改善箇所説明図

農業機械の種類	コンバイン（自脱型）
型 式 名	クボタ
販売型式名	
区 分	
車両型式名	クボタ
製造(車台)番号	
製 造 会 社	株式会社クボタ

①※分草かん（寸法不適切部品）

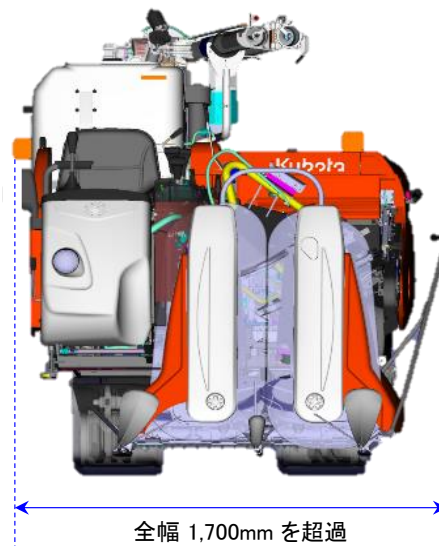
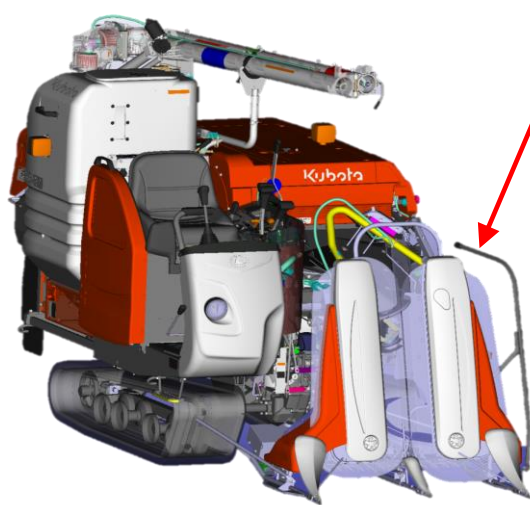
刈取脱穀作業車の分草かん(刈取脱穀作業中に作物をかき分ける装置)において、製造方法が不適切なため一部寸法が設計値を超過し、本機へ組付けた場合に車幅が1,700mmを超えるものがある。当該機は、車幅1,700mmを超える場合に必要な灯火器類(車幅灯・尾灯・制動灯・後退灯・後写鏡)を備えていないことから、保安基準に対して不適合となるおそれがある。

寸法を改善した部品(分草かん)へ全数交換する。

白色マーキング

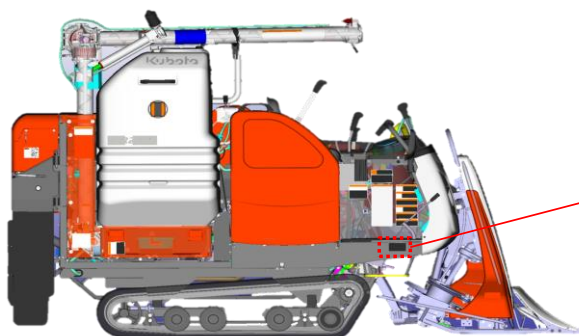
改善後の識別:

下図の部位、機種銘板の右上に白色マーキングを実施する。
